Contrato de Interventoría No 971-2021 INTERVENTORÍA PARA LAS OBRAS DE MEJORAMIENTO MEDIANTE LA CONSTRUCCIÓN Y MANTENIMIENTO, GESTIÓN PREDIAL, SOCIAL Y AMBIENTAL SOSTENIBLE DE LA RUTA DE LOS COMUNEROS (ZIPAQUIRÁ - BARBOSA - BUCARAMANGA; GIRÓN - PIEDECUESTA) EN LOS DEPARTAMENTOS DE CUNDINAMARCA, BOYACÁ Y SANTANDER, EN MARCO DE LA REACTIVACIÓN ECONÓMICA, MEDIANTE EL PROGRAMA DE OBRA PÚBLICA "VÍAS PARA LA LEGALIDAD Y LA REACTIVACIÓN VISIÓN 2030". MÓDULO 1.	
CONSORCIO ICEACSA - TPF	INFORME MENSUAL No. 51 INVIAS-IM – 0971-2021 AGOSTO DE 2025

REVISIÓN DE PROYECTOS		
CONSORCIO ICEACSA - TPF		
	CONTRATO 971 DE 2021: INTERVENTORÍA PARA LAS OBRAS DE MEJORAMIENTO MEDIANTE LA CONSTRUCCIÓN Y MANTENIMIENTO, GESTIÓN PREDIAL, SOCIAL Y AMBIENTAL SOSTENIBLE DE LA RUTA DE LOS COMUNEROS (ZIPAQUIRÁ - BARBOSA - BUCARAMANGA; GIRÓN - PIEDECUESTA) EN LOS DEPARTAMENTOS DE CUNDINAMARCA, BOYACÁ Y SANTANDER, EN MARCO DE LA REACTIVACIÓN ECONÓMICA, MEDIANTE EL PROGRAMA DE OBRA PÚBLICA "VÍAS PARA LA LEGALIDAD Y LA REACTIVACIÓN VISIÓN 2030" MÓDULO 1.

CONSECUTIVO	05
ESPECIALIDAD	Ambiental
PROYECTO	INTERVENTORÍA PARA LAS OBRAS DE MEJORAMIENTO MEDIANTE LA CONSTRUCCIÓN Y MANTENIMIENTO, GESTIÓN PREDIAL, SOCIAL Y AMBIE

Imagen 1 Perfil muro con alturas menores y mayores a las requeridas

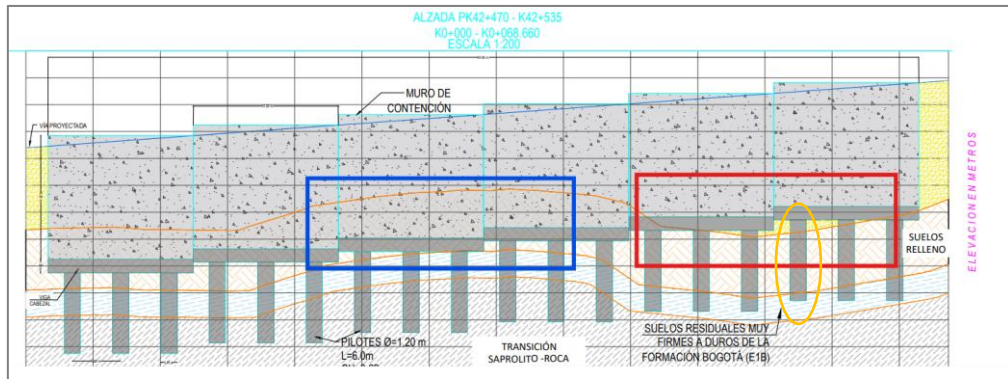
- b. Proponer muros de alturas diferentes dado que hay zonas de la estructura, donde la altura propuesta es menor a la requerida (Recuadro rojo) y se presentan otros módulos donde la altura sobrepasa lo requerido (Recuadro azul). Véase imagen a continuación:

- c. Analizar si se requerirán muros u obras de cierre para empalmar el muro principal con los rellenos colindantes.
29. Comentario Interventoría a VC: Según el perfil de la obra (plano), existen pilotes que se desarrollan principalmente sobre suelos de relleno, (Recuadro rojo de la Imagen 1) y estos no tienen aporte por fuste de acuerdo con indicado en la nota de la página 76 del informe. Al respecto, se requiere incluir el cálculo de los pilotes contemplando el perfil estratigráfico en el cual los pilotes se desarrollan casi en su totalidad en material de relleno (Círculo amarillo en Imagen 1), puesto que esta es la condición crítica proyectada.

Figura 1. Localización instrumentación propuesta

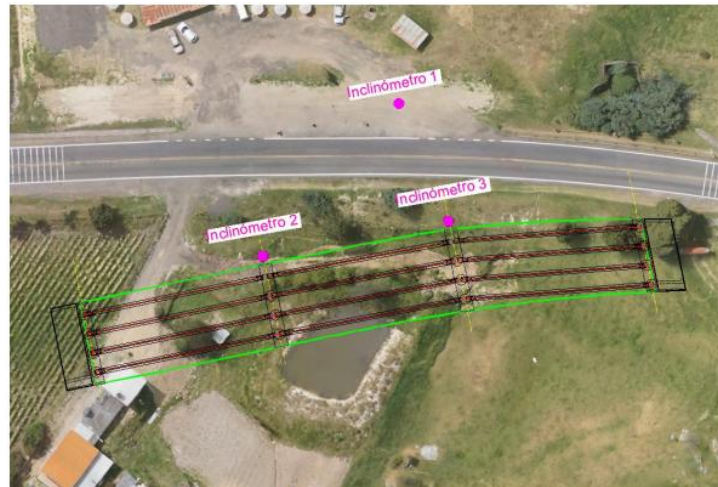
Comentario Interventoría V1: Con relación a la propuesta de instrumentación se señala lo siguiente:

Respuesta Contratista: El sistema de monitoreo propuesto consistiría en la instalación de (3) tres inclinómetros como se muestra en la Figura 1, (1) uno en la parte superior de la ladera y los otros (2) dos al lado de las pilas centrales donde se proyecta el puente vehicular. El seguimiento se daría en la periodicidad que se considere pertinente conforme a la tasa de desplazamiento inicial que se registre y se continuaría con el monitoreo topográfico superficial a medida que se da continuidad a las labores de la cimentación del puente.

Respuesta Contratista: En la Figura 1 del presente oficio se detalla la localización del Inclinómetro 1 en la parte superior de la ladera.

Imagen 1 Perfil muro con alturas menores y mayores a las requeridas

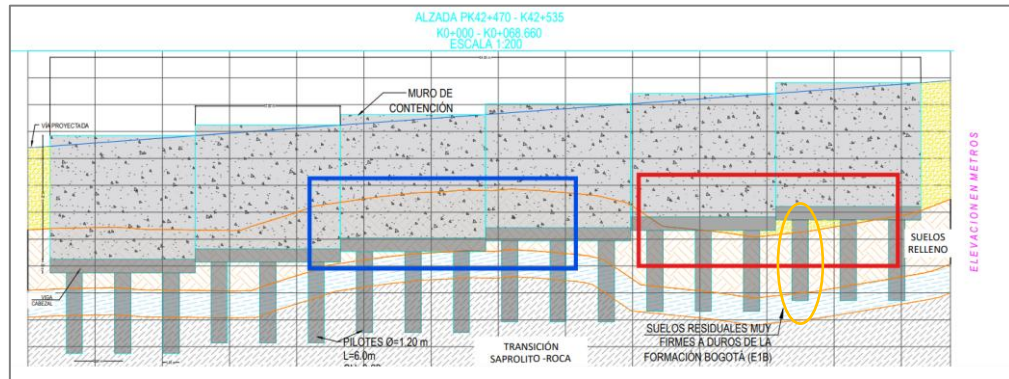
- b. Proponer muros de alturas diferentes dado que hay zonas de la estructura, donde la altura propuesta es menor a la requerida (Recuadro rojo) y se presentan otros módulos donde la altura sobrepasa lo requerido (Recuadro azul). Véase imagen a continuación:

- c. Analizar si se requerirán muros u obras de cierre para empalmar el muro principal con los rellenos colindantes.
29. Comentario Interventoría a VC: Según el perfil de la obra (plano), existen pilotes que se desarrollan principalmente sobre suelos de relleno, (Recuadro rojo de la Imagen 1) y estos no tienen aporte por fuste de acuerdo con indicado en la nota de la página 76 del informe. Al respecto, se requiere incluir el cálculo de los pilotes contemplando el perfil estratigráfico en el cual los pilotes se desarrollan casi en su totalidad en material de relleno (Círculo amarillo en Imagen 1), puesto que esta es la condición crítica proyectada.

Figura 1. Localización instrumentación propuesta

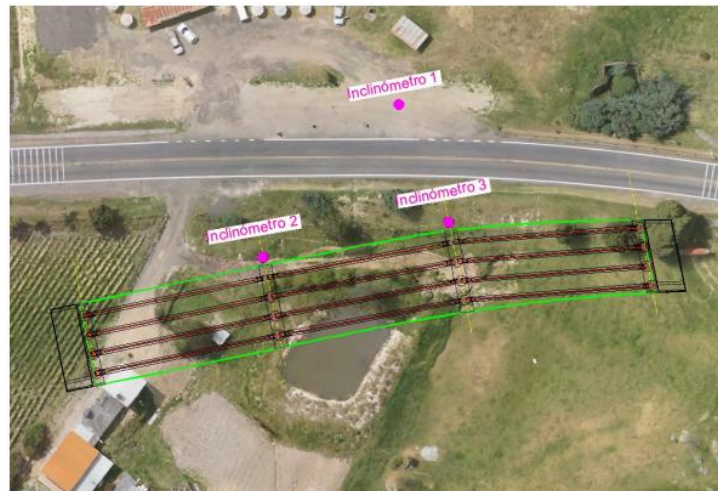
Comentario Interventoría V1: Con relación a la propuesta de instrumentación se señala lo siguiente:

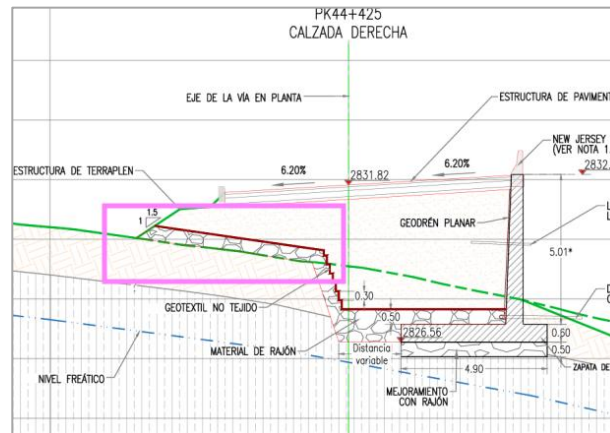
1. Se requieren indicar las razones por las cuales se propone el cambio de material del colchón filtrante.
2. En el concepto debe incluirse el sello con B200 que se realizará en la parte superior del colchón, para preparar la superficie para la colocación del geotextil.
3. Se requiere corregir el detalle de instalación del filtro, pues se presenta como si se debiera instalar dentro del cuerpo del terraplén, sobre la superficie del terreno natural.

4. Se secunda la recomendación final del Contratista que indica lo siguiente:

“No obstante, es importante que se realice una adecuada descarga de las aguas captadas por el colchón y los filtros a las obras de drenaje de la vía y adyacentes a esta, de acuerdo con las recomendaciones establecidas en el diseño geotécnico del muro y los requerimientos establecidos por los diseños hidráulicos, para lo cual es indispensable que cada módulo cuente con su respectivo desagüe en la parte frontal”.
